改善箇所説明図

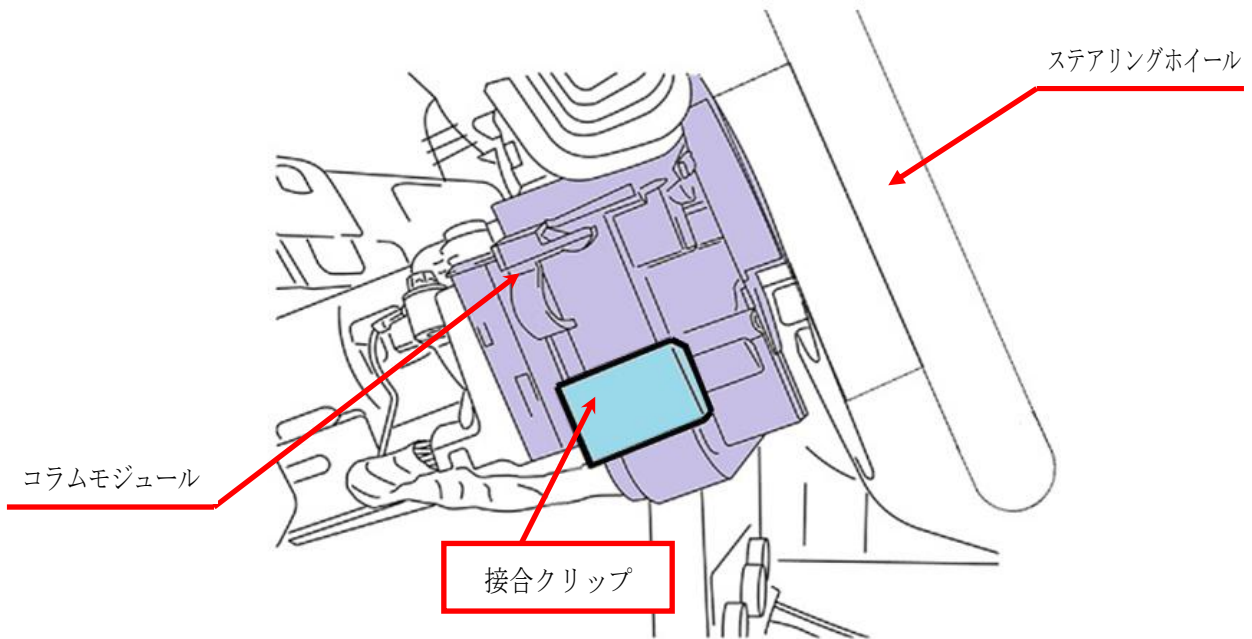
基準不適合発生箇所

ステアリングコラムに装着されるホーンスイッチ信号、エアバック作動信号等を中継するモジュール（二分割で構成）において、当該モジュール本体の接合箇所に隙間があり、走行時の振動等により接合箇所が微少に動くため、当該モジュール内のホーンスイッチ用コネクタの接点が接触不良を起こし、ホーンがなくなるおそれがある。

<改善内容>

全車両、当該モジュール本体に接合クリップを追加する。

<識別方法>

ステアリングホイール裏側左に青色ペイントでドットマークを塗布する。
